**ADDENDUM ALLE OSSERVAZIONI ALLO STUDIO DI  
IMPATTO AMBIENTALE DELLA NUOVA LINEA AV/AC  
VENEZIA – TRIESTE: OSSERVAZIONI PRELIMINARI SULLO  
STUDIO DI IMPATTO AMBIENTALE DELLA TERZA CORSIA  
DELL’AUTOSTRADA A4 VENEZIA-TRIESTE**

Codice	021VCT03
Versione	02 - Addendum
Committente	Città Mandamento Comune di Ronchi dei Legionari
Stato del documento	Prima versione consegnabile
Autore	Ing. Teresa Santos, Dr. Mario Zambrini
Revisione	M. Zambrini
Approvazione	M. Zambrini

Giugno 2003

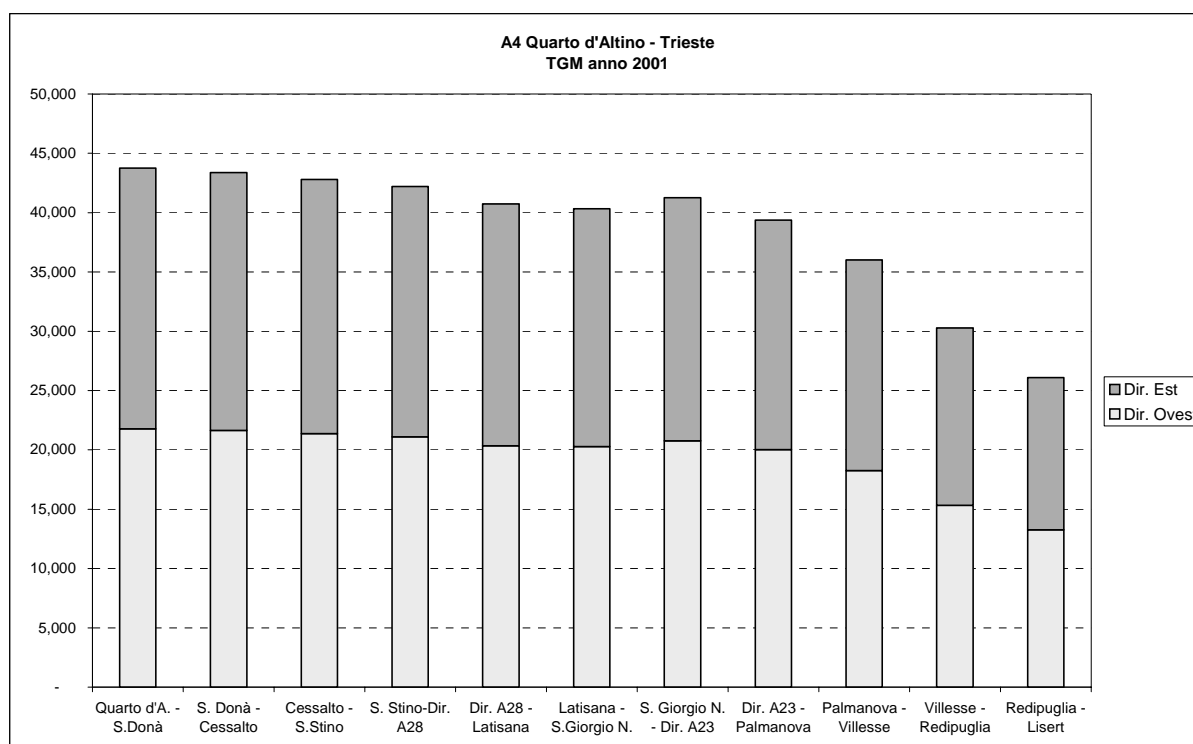
Vediamo infine, sempre nel citato studio di fattibilità, a quali requisiti e standard tecnico progettuale dovrebbero rispondere le infrastrutture stradali che compongono il Corridoio V: «Le infrastrutture lineari esistenti o in costruzione lungo il corridoio n. 5 che possono considerarsi adeguate agli standard autostradali europei e che non necessitano di alcun intervento sono circa il 45% della totale lunghezza del Corridoio che si sviluppa da Trieste ai confini con l'Ucraina. (...). La sezione tipo è formata da due carreggiate una per ogni senso di marcia, ciascuna costituita da due corsie di marcia più una corsia di emergenza. Le carreggiate sono sempre separate fisicamente da uno spartitraffico centrale di larghezza variabile tale da consentire l'alloggiamento della barriera di sicurezza che è sempre presente ed è costituita o da doppio guard rail in acciaio o da un New Jersey in calcestruzzo armato»<sup>9</sup>.

- le previsioni di traffico pesante, sulla direttrice più carica (a parere del proponente) del corridoio (Lubiana-Postumia) indicano in 2500 veicoli pesanti / giorno nei due sensi il flusso di riferimento per il corridoio; tale traffico appare, in prima analisi, del tutto compatibile con una autostrada a doppia carreggiata con due corsie di marcia + corsia di emergenza per carreggiata, che peraltro costituisce, sempre secondo il proponente Autovie Venete, la sezione tipo dello standard autostradale proposto per lo stesso corridoio transeuropeo;
